เอกสารแนบ 2 ส่วนเพิ่มเติมจากแบบแปลน

รายละเอียดส่วนเพิ่มเติมจากโครงการปรับปรุงห้องปฏิบัติการกลางเพื่อยกระดับมาตรฐานงานวิจัยขั้นแนวหน้า
และนวัตกรรมอาหาร

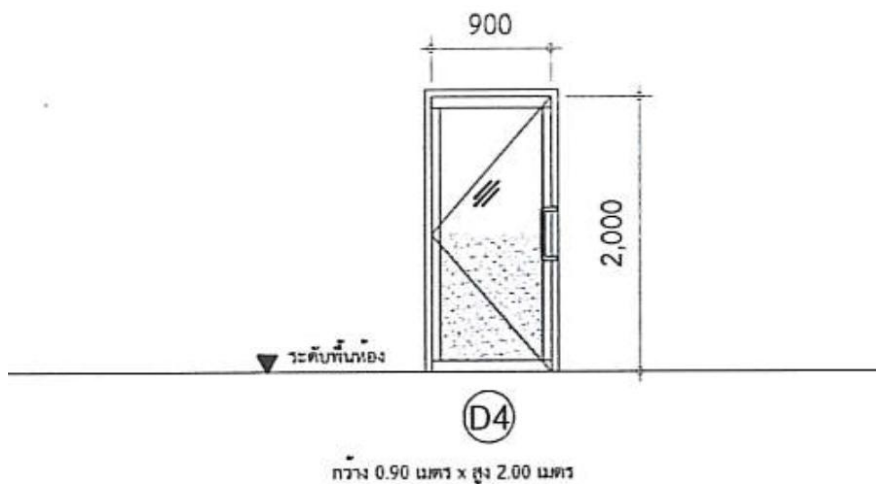
- งานหน้าต่าง ติดตั้งหน้าต่างอลูมิเนียมบานเลื่อนพร้อมติดฟิล์มฝ้า จำนวน 18 ชุด
(ห้อง 3-209, 3- 210, 3- 211, 3- 212, 3- 217, 3- 218, 3- 219, 3- 307, 3- 308, 3-
309, 3- 310, 3- 314, 3- 410, 3- 411 (ขนาด 1.50*1.0 เมตร)
ห้อง 3-216, 3- 220 (บาน 3 ขนาด 2.30*1.0 เมตร, บานคู่ ขนาด 2.0*1.0 เมตร)
- ก่อปิดช่องบานเกล็ดที่รื้อออก ฉาบเรียบ ทาสี จำนวน 1 ชุด (ห้อง 3-412)

W1		W4	
รูปร่าง		รูปร่าง	
	ลักษณะ		หน้าต่างบานตาย
	กรอบบาน		อลูมิเนียมสีขาวหนา 1.2 มม.
	วงกบ		อลูมิเนียมสีขาวหนา 1.2 มม.
	อุปกรณ์เลือก		
มือจับ			
กระจก	กระจกใสหนา 6.0 มม.	ลักษณะ	หน้าต่างใช้ช่องเดิม
		กรอบบาน	หน้าต่างใช้ช่องเดิม
		วงกบ	หน้าต่างใช้ช่องเดิม
		อุปกรณ์เลือก	หน้าต่างใช้ช่องเดิม
		กระจก	ติดฟิล์มกรองแสงแบบเซรามิกพร้อมม่านม้วนแบบดึงขึ้น

รูปด้าน 2

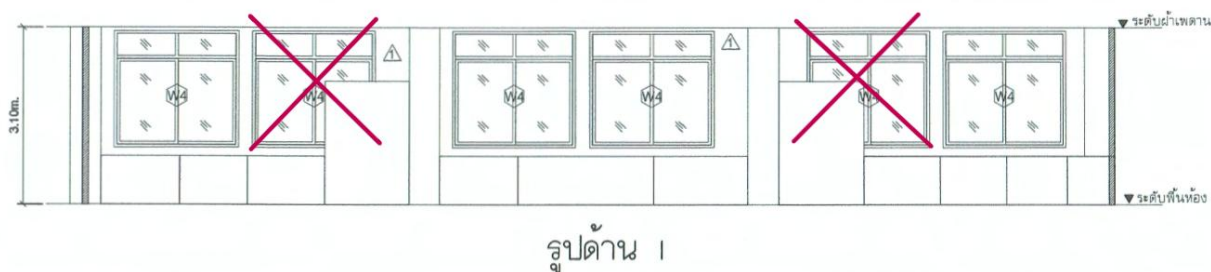
- รื้อถอนหน้าต่างเดิม ก่อปิดทับ ฉาบเรียบและทาสี จำนวน 2 ชุด รายละเอียดตำแหน่ง ดังรูป

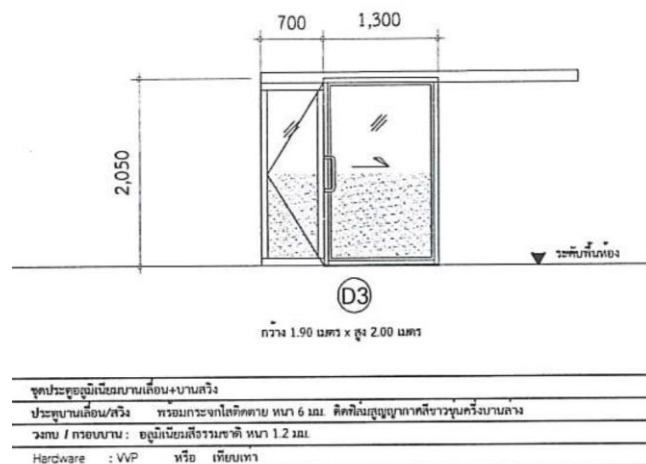
- งานติดตั้งประตู ตามรูป จำนวน 1 ชุด
